Parere n. 235 del 28 marzo 2022

Progetto:	<p><i>Variante ex Art. 169 Dlgs n. 163/2006</i></p> <p>Progetto “Asse Ferroviario Monaco-Verona. Accesso Sud alla Galleria di Base del Brennero. Quadruplicamento della Linea Fortezza-Verona: Sub-lotto funzionale: fluidificazione del traffico ed interconnessione con la rete esistente del Lotto 1 Fortezza-Ponte Gardena”</p> <p>ID_VIP 7944</p>
Proponente:	ItalferrS.p.A.

La Commissione Tecnica di Verifica dell'Impatto Ambientale - VIA e VAS

Figura 1 Opere Progetto definitive approvato e opere di Progetto esecutivo – varianti proposte

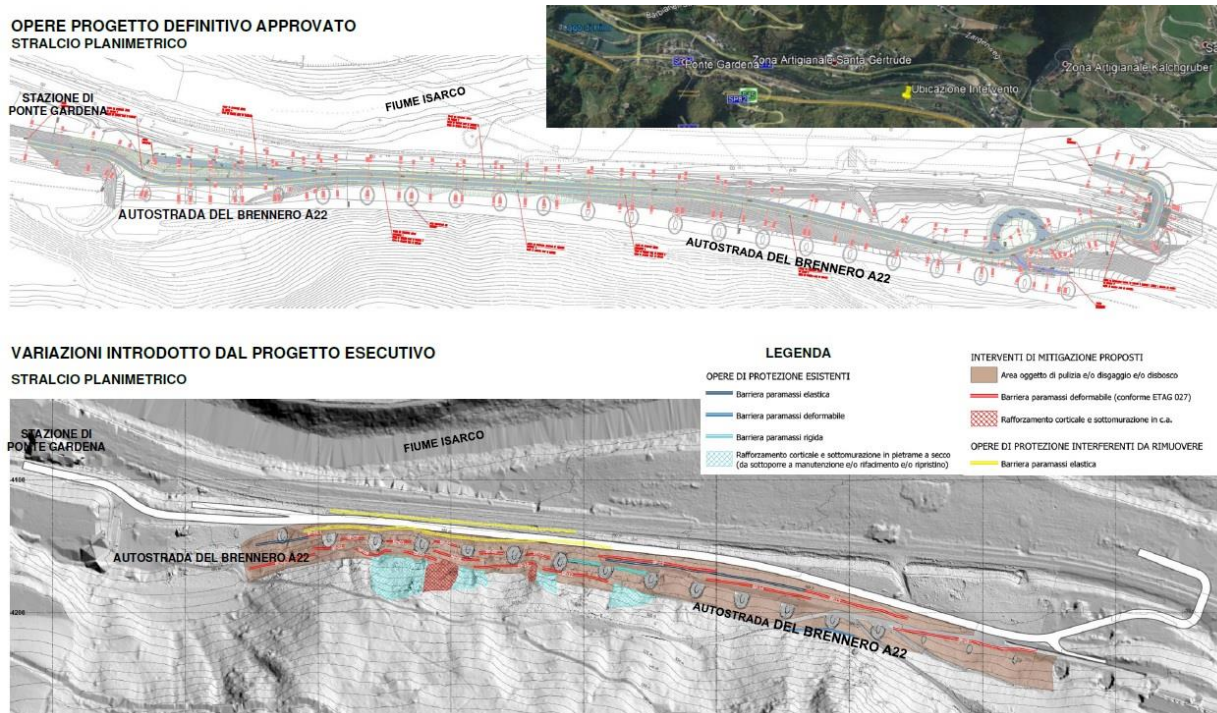
Queste modifiche (Elaborato IB0A00EZZRHGE0010001D) prevedono l'introduzione di interventi per mitigare il rischio di caduta massi dal versante prospiciente la viabilità di progetto e comportano la realizzazione di opere in parte esterne al cosiddetto "corridoio urbanistico" individuato a seguito dell'approvazione del Progetto preliminare da parte del CIPE, nonché la variazione del piano degli espropri di cui al progetto definitivo anch'esso approvato dal CIPE. Nello specifico, sono costituite da:

- ✓ realizzazione di n. 15 tratte di barriere deformabili (classificazione del livello di energia 3, 1.000 kJ -MEL- secondo ETAG 027) con altezza utile da 2 a 5 m (denominazione in carta: BP-01.1÷BP-14), localizzate in prevalenza nel tratto di versante sotteso dal viadotto autostradale. La lunghezza totale proposta è pari a 530 m;

- ✓ realizzazione di n. 2 tratte di barriere deformabili (classificazione del livello di energia 6, 3.000 kJ -MEL- secondo ETAG 27) con altezza utile pari a 6 m (denominazione in carta: BP-15 e BP-16), localizzate nel tratto più settentrionale dell'area esaminata. La lunghezza totale proposta è pari a 188 m;

- ✓ la pulizia del versante (rimozione della vegetazione cespugliosa), disaggio di singoli corpi rocciosi o limitate porzioni rocciose instabili, locale riprofilatura del versante rimuovendo tratti di scarpata naturale instabili e murature in sasso pericolanti, disboscio di alberi in corrispondenza ed in prossimità dei luoghi di realizzazione delle opere di difesa e consolidamento;

- ✓ l'esecuzione di nuovi rafforzamenti corticali per una superficie di circa 1000 m² (rete metallica zincata a doppia torsione, pannelli in fune, ancoraggi, funi metalliche, ecc.) e sottomurazioni in c.a. ancorate con barre zincate;
- ✓ la manutenzione e/o rifacimento e/o ripristino dei rafforzamenti corticali esistenti;
- ✓ il ripristino e/o sostituzione delle sottomurazioni attualmente costituite da muratura a secco con sottomurazioni in c.a. ancorate al versante con barre zincate.

che, **per quanto riguarda gli aspetti ambientali di competenza, sussistono** le condizioni di cui al comma 3, dello stesso sopracitato art.169, perché la proposta di Variante relativa a *“Asse Ferroviario Monaco-Verona. Accesso Sud alla Galleria di Base del Brennero.*
